# ACTA No. 401 REUNION NO PRESENCIAL

Por el cual se aprueba la incorporación de un cambio en los parámetros de la capacidad de absorción y generación de reactivos de la central Guavio

Por el cual se aprueba la incorporación de un cambio en los parámetros de la capacidad de absorción y generación de reactivos de la central Chivor

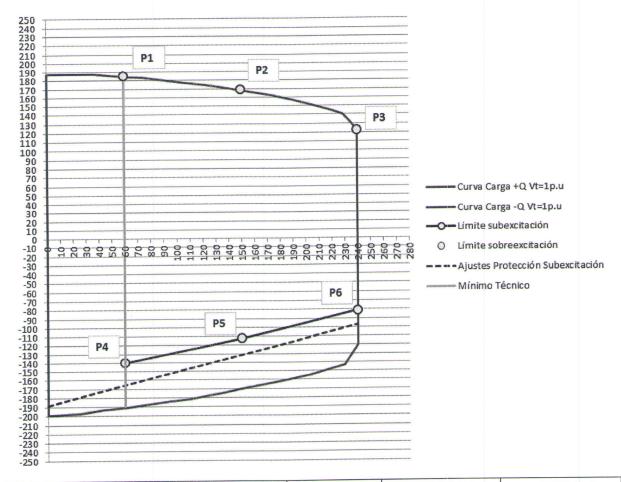
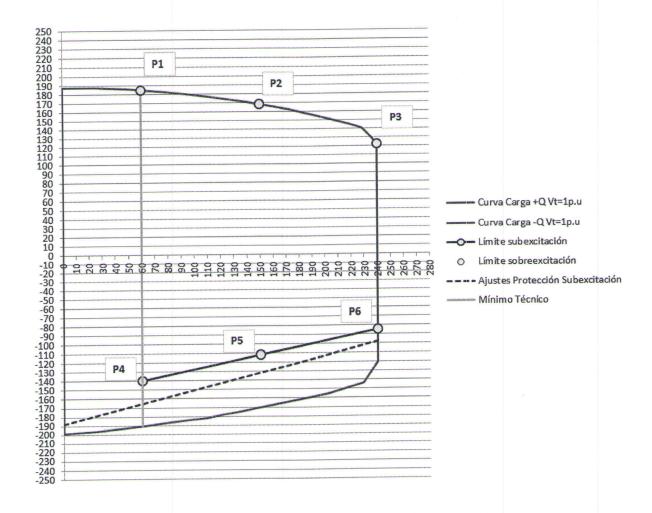
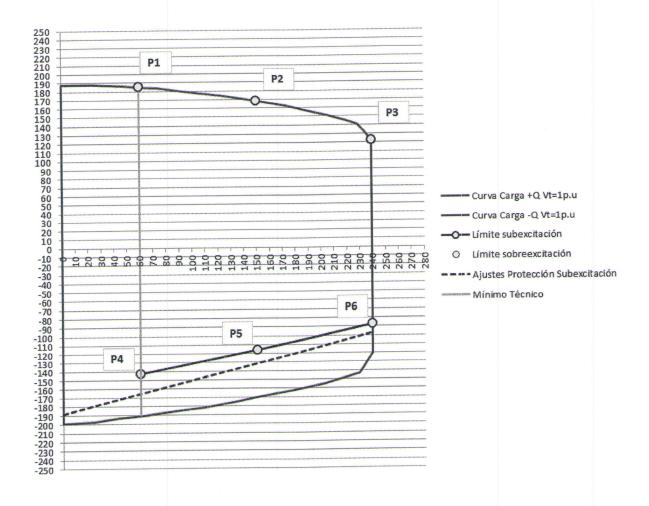
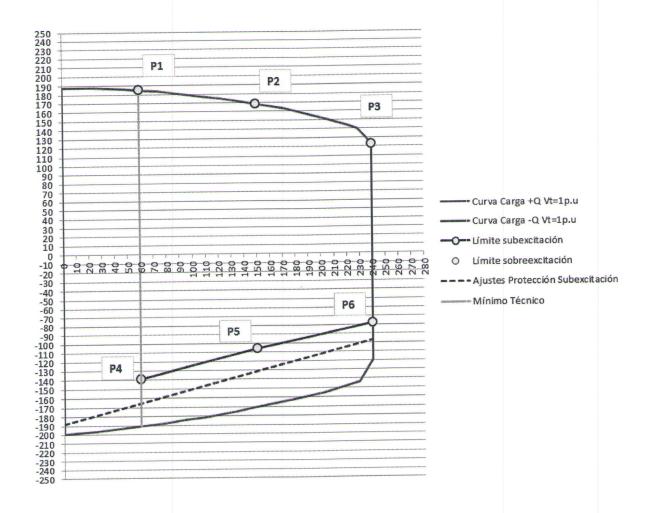
PRIMERO: Aprobar la declaración de una nueva curva operativa de carga para las unidades de la Central Guavio, en la que se define la capacidad para entrega y absorción de potencia reactiva de las unidades en función de la potencia activa generada.

**SEGUNDO:** Aprobar la modificación de los valores para entrega y absorción de potencia reactiva de las unidades de la Central Guavio a la potencia efectiva neta de las unidades de generación correspondientes.

Elemento	Parámetro a modificar	Valor Anterior	Valor Nuevo
	Capacidad de generación de reactivos (MVARs) en 240 MW	100	122.46
Guavio 1	Capacidad de absorción de reactivos (MVARs) en 240 MW	45	86
	Capacidad de generación de reactivos (MVARs) en 240 MW	100	122.46
Guavio 2	Capacidad de absorción de reactivos (MVARs) en 240 MW	45	81
	Capacidad de generación de reactivos (MVARs) en 240 MW	100	122.46
Guavio 3	Capacidad de absorción de reactivos (MVARs) en 240 MW	45	84
	Capacidad de generación de reactivos (MVARs) en 240 MW	100	122.46
Guavio 4	Capacidad de absorción de reactivos (MVARs) en 240 MW	45	87
	Capacidad de generación de reactivos (MVARs) en 240 MW	100	122.46
Guavio 5	Capacidad de absorción de reactivos (MVARs) en 240 MW	45	78

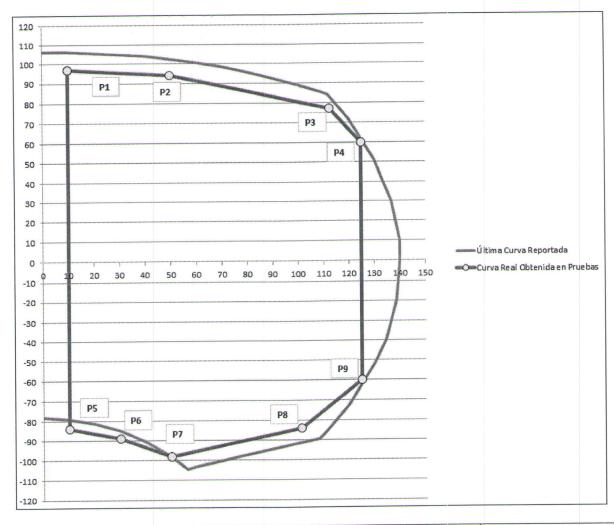
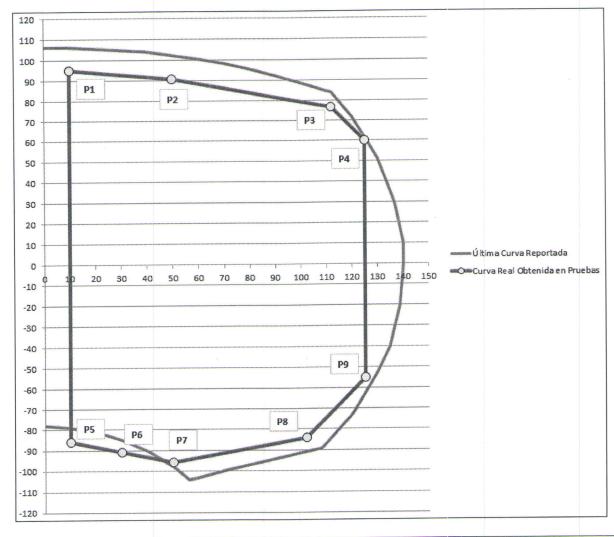
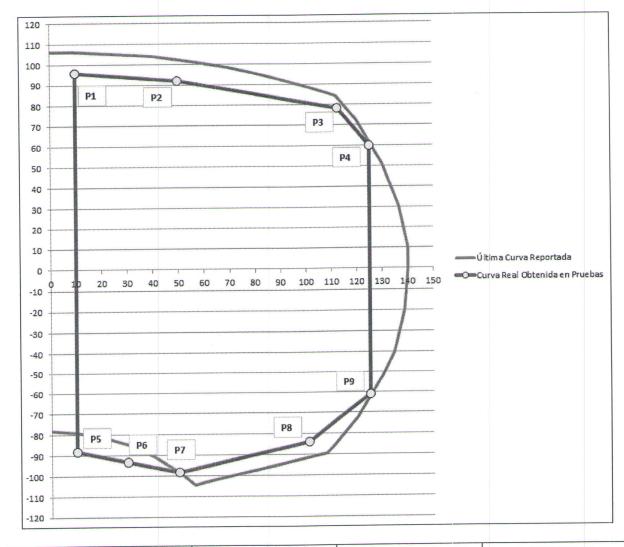
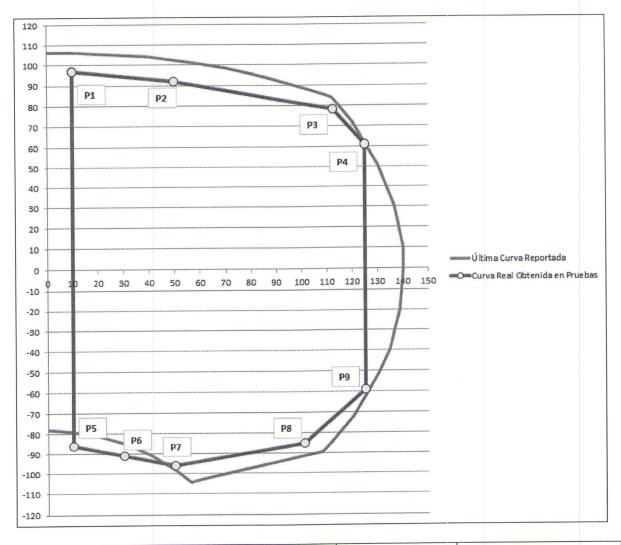
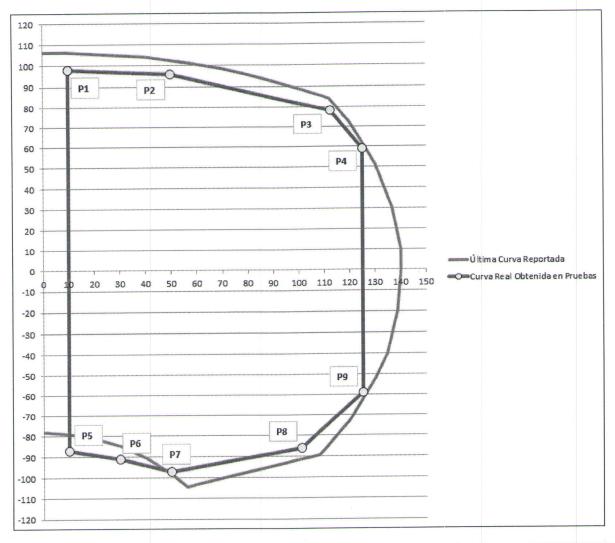
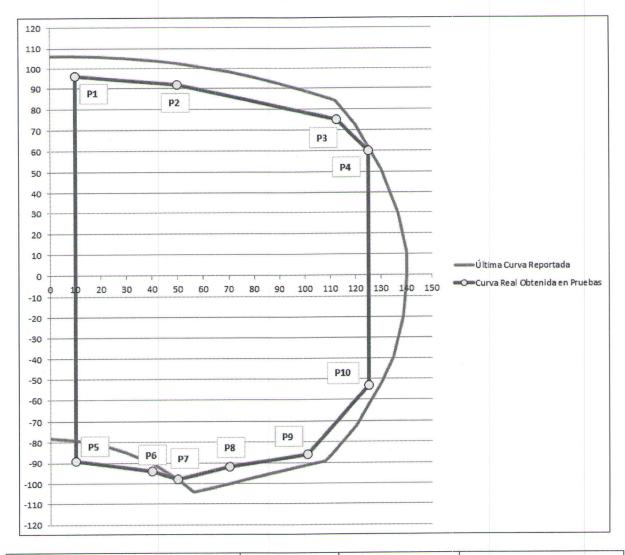
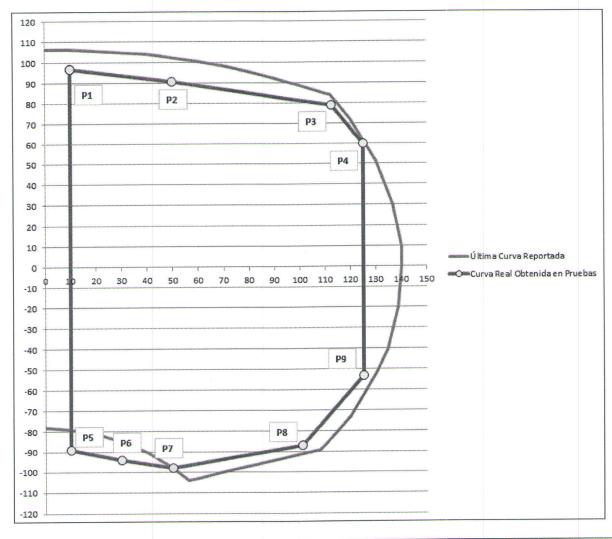
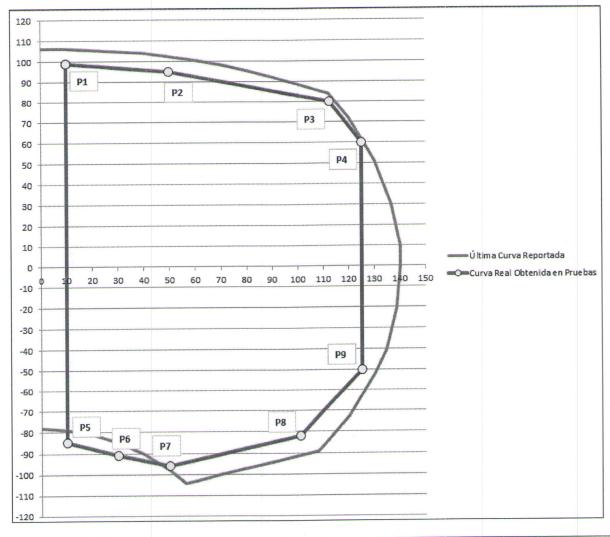
**PRIMERO**: Aprobar la declaración de una nueva curva operativa de carga para las unidades de la Central Chivor, en la que se define la capacidad para entrega y absorción de potencia reactiva de las unidades en función de la potencia activa generada.

**SEGUNDO:** Aprobar la modificación de los valores para entrega y absorción de potencia reactiva de las unidades de la Central Chivor a la potencia nominal de las unidades de generación correspondientes.

Elemento	Parámetro a modificar	Valor Anterior	Valor Nuevo
Chivor 1	Capacidad de generación de reactivos (MVARs) a 125 MW	60	60
	Capacidad de absorción de reactivos (MVARs) a 125 MW	40	60
Chivor 2	Capacidad de generación de reactivos (MVARs) a 125 MW	60	60
	Capacidad de absorción de reactivos (MVARs) a 125 MW	40	55
Chivor 3	Capacidad de generación de reactivos (MVARs) a 125 MW	60	60
	Capacidad de absorción de reactivos (MVARs) a 125 MW	40	61
Chivor 4	Capacidad de generación de reactivos (MVARs) a 125 MW	60	61
	Capacidad de absorción de reactivos (MVARs) a 125 MW	40	59
Chivor 5	Capacidad de generación de reactivos (MVARs) a 125 MW	60	60
	Capacidad de absorción de reactivos (MVARs) a 125 MW	40	59
Chivor 6	Capacidad de generación de reactivos (MVARs) a 125 MW	60	60
	Capacidad de absorción de reactivos (MVARs) a 125 MW	40	53
Chivor 7	Capacidad de generación de reactivos (MVARs) a 125 MW	60	60
	Capacidad de absorción de reactivos (MVARs) a 125 MW	40	53

Chivor 8	Capacidad de generación de reactivos (MVARs) a 125 MW	60	60
	Capacidad de absorción de reactivos (MVARs) a 125 MW	40	50
